## PARC ÉOLIEN RONCEVAUX

*Étude d'impact sur l'environnement  
Volume 4 : Addenda et série 2 des réponses  
aux questions et commentaires*

*Dossier 3211-12-213  
4 février 2015*

**Carte B2**

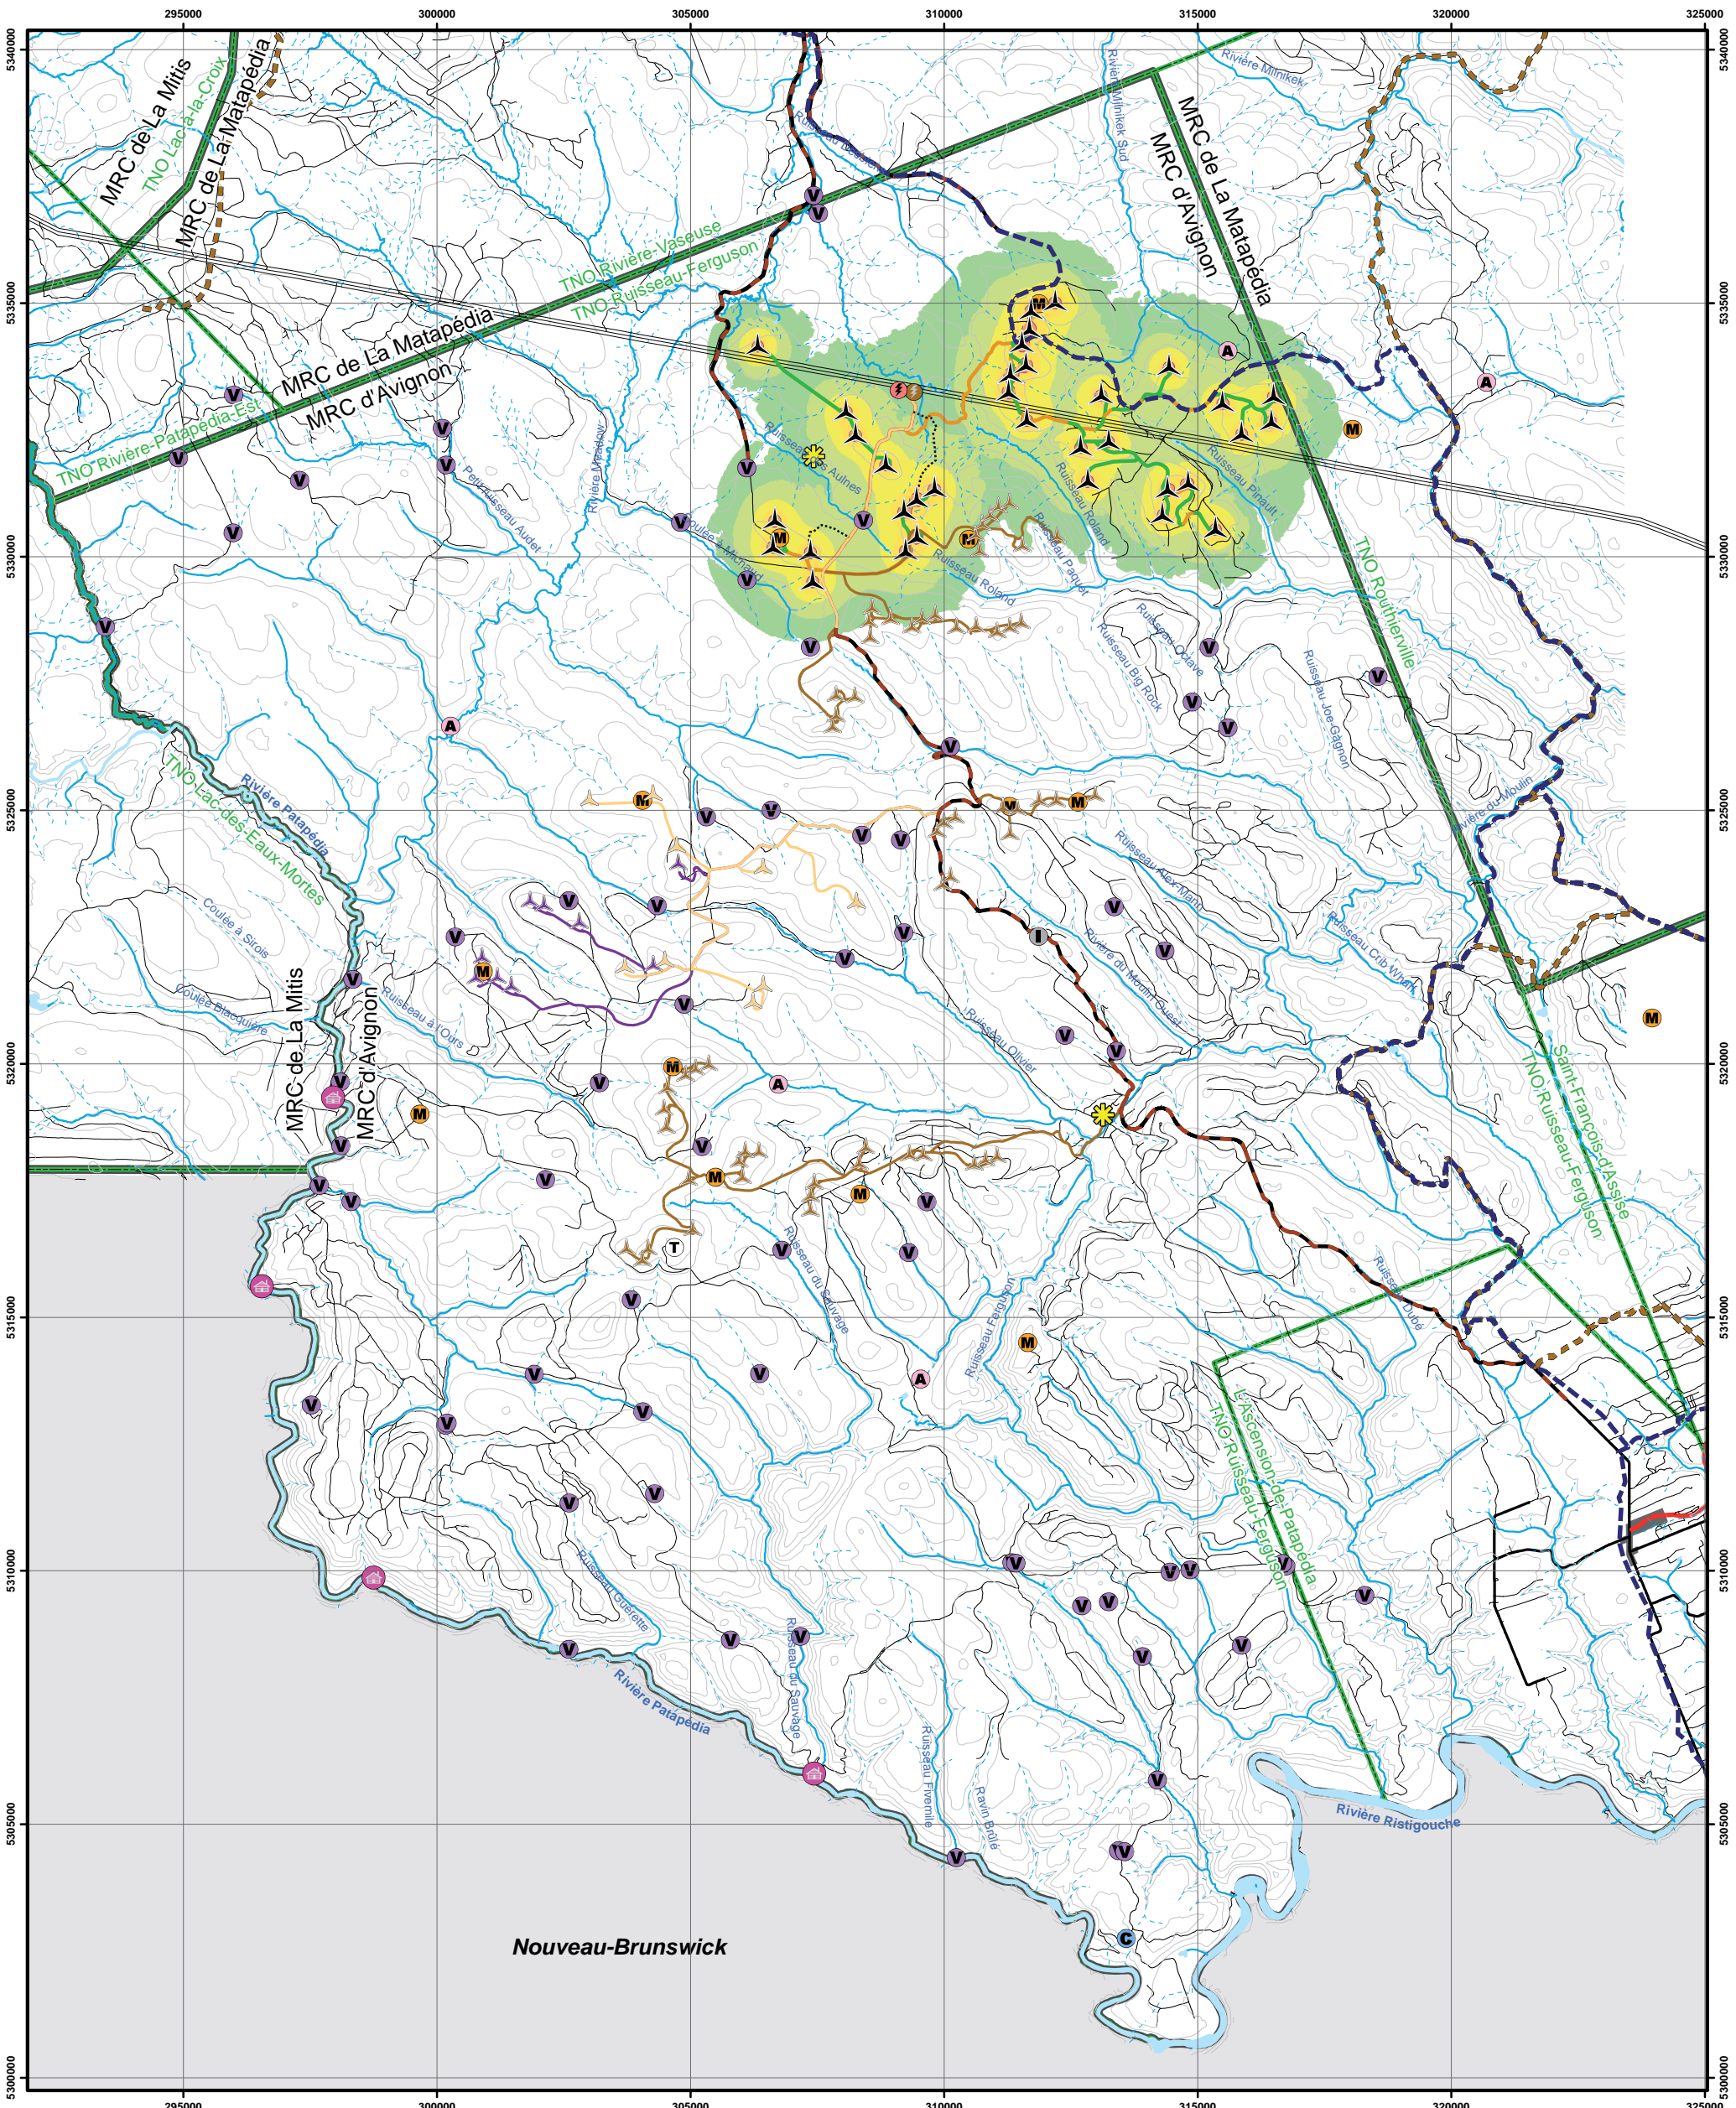
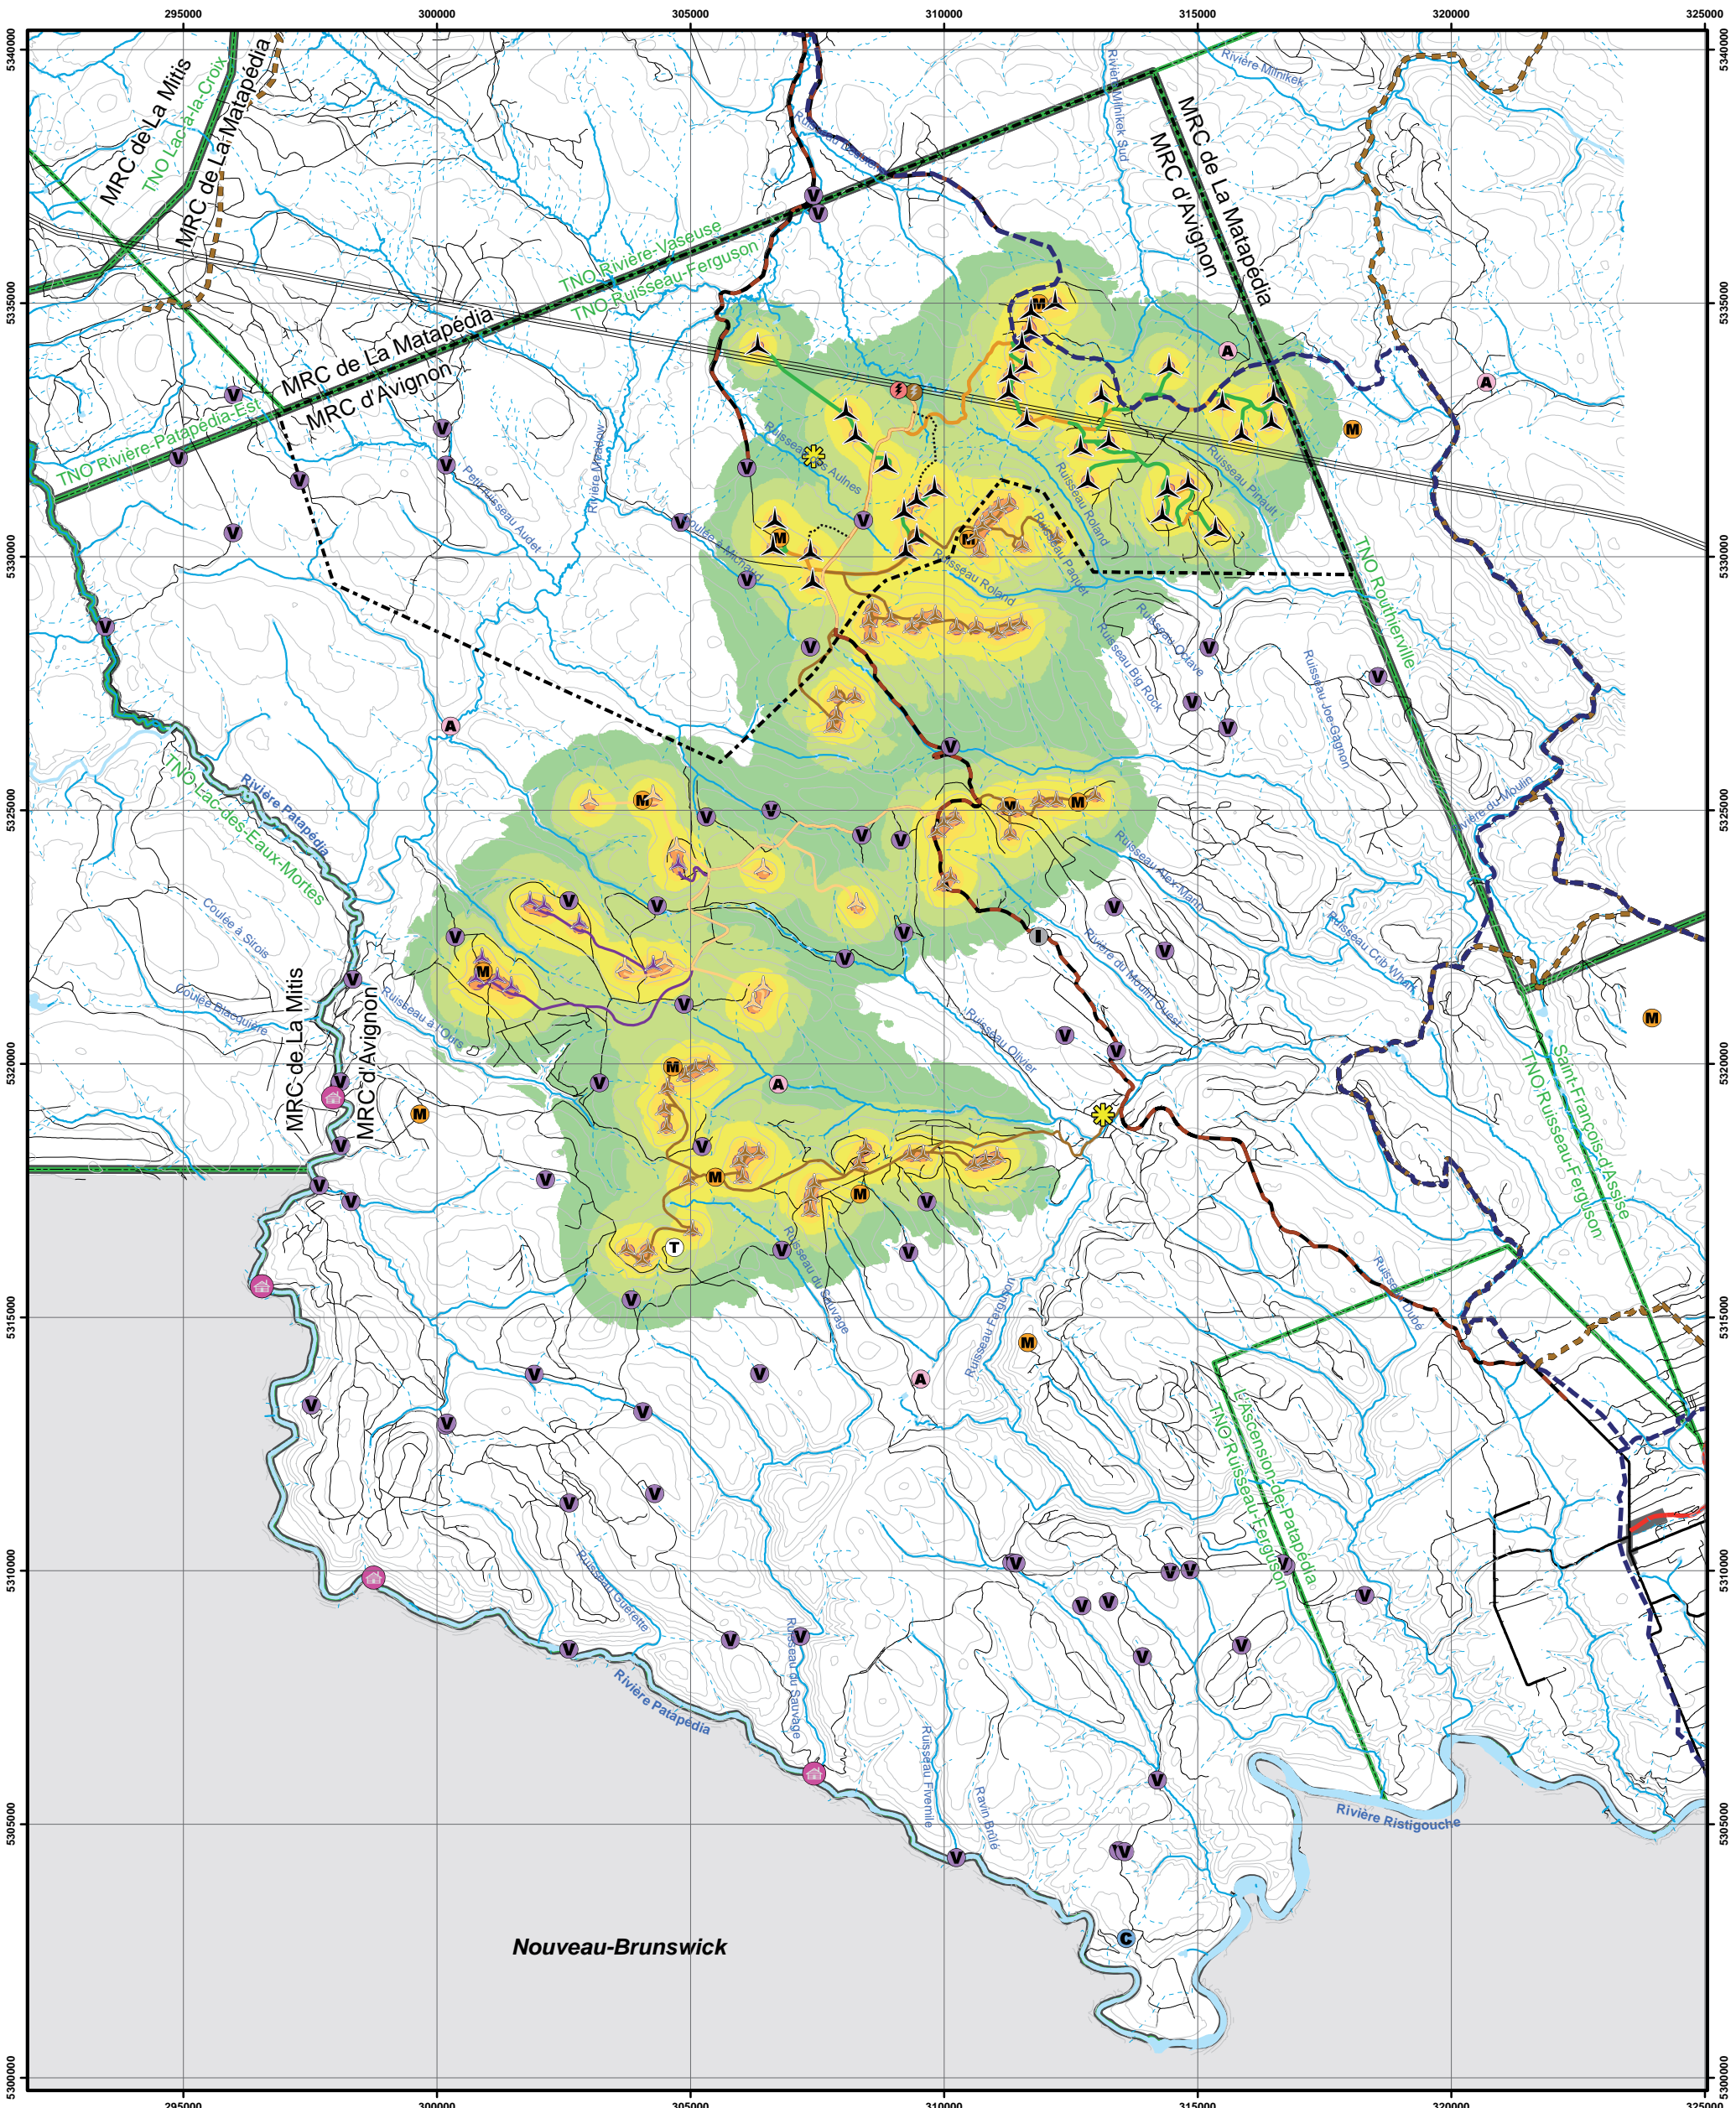
L'initiateur précise que le scénario présenté dans son étude d'impact est optimisé pour la variante à 150 MW de son projet de parc éolien. Dans la mesure où Hydro-Québec a retenu la variante à 74,8 MW, l'initiateur a-t-il prévu inclure des emplacements de rechange dans la mise à jour de son projet qu'il compte déposer sous peu?

RQC 4 La configuration du parc éolien Roncevaux de 74,8 MW retenue par Hydro-Québec est présentée à la carte B2. Aucun emplacement de rechange n'est prévu puisque la configuration de 74,8 MW a été préparée avec attention en considérant l'ensemble des paramètres environnementaux de la zone de projet.
